# 改善箇所説明図

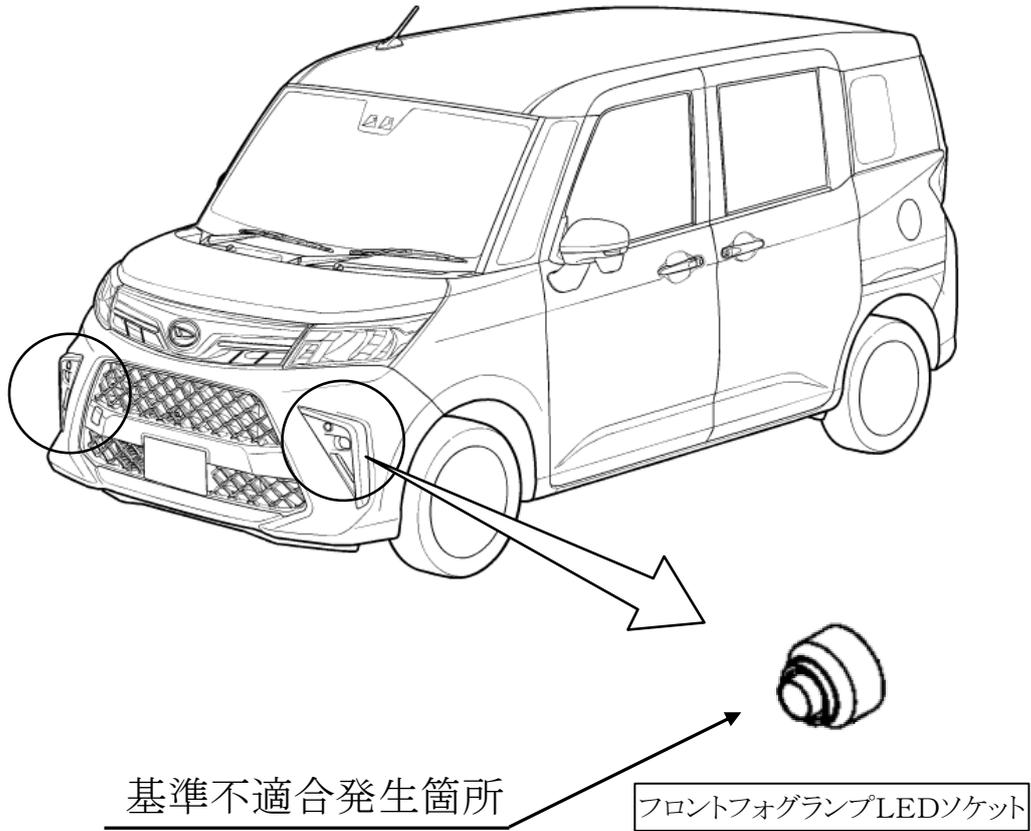
前部霧灯(フロントLEDフォグランプ)において、工程の管理が不適切なため、LEDチップへのはんだの塗布量が少ないものがある。そのため、そのままの状態で使用を続けると、はんだが剥がれて、前部霧灯が暗くなり、最悪の場合、点灯しなくなるおそれがある。

全車両、フロントフォグランプLEDソケットを良品と交換する。

運転者席側シート下の車台番号打刻1桁目の下側に黄色ペイントを塗布する。
